改善箇所説明図

基準不適合発生箇所

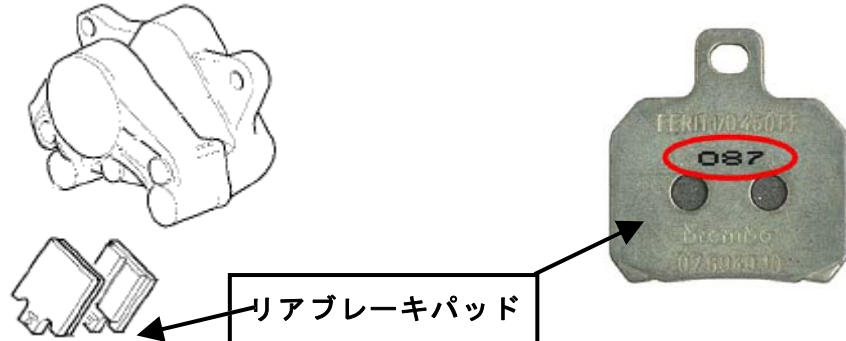
リアブレーキパッドにおいて、摩擦材とバックプレートの接着の強度が不足しているため、摩擦材がはがれ、十分な制動力が得られなくなるおそれがある。

改善の内容

全車両、当該部品を確認し不良品が装着されていた場合は良品と交換する。
